Avis de la Mission Régionale d'Autorité environnementale de Bourgogne-Franche-Comté sur la déclaration de projet emportant la mise en compatibilité du plan local d'urbanisme intercommunal (PLUi) de la communauté de communes Avallon-Vézelay-Morvan sur la commune d'Arcy-sur-

Cure (89)

N° BFC - 2024-4561

AVIS du 20 décembre 2024

Figure 4: extrait cartographie Biodiversité (https://cartes.ternum-bfc.fr/?config=apps/dreal-bourgogne-franche-comte/carte-biodiversite.xml#)

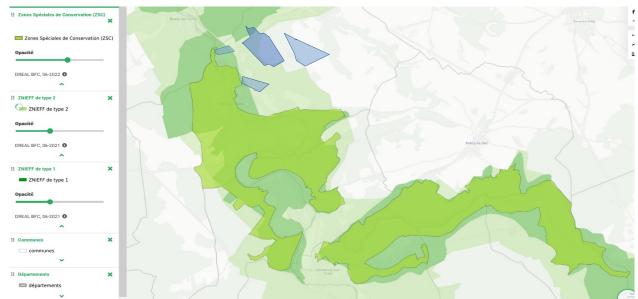
L'illustration de la localisation du secteur du projet au regard des zones Natura 2000 à proximité ne donne pas le bon périmètre, ce qu'il conviendra de corriger également.
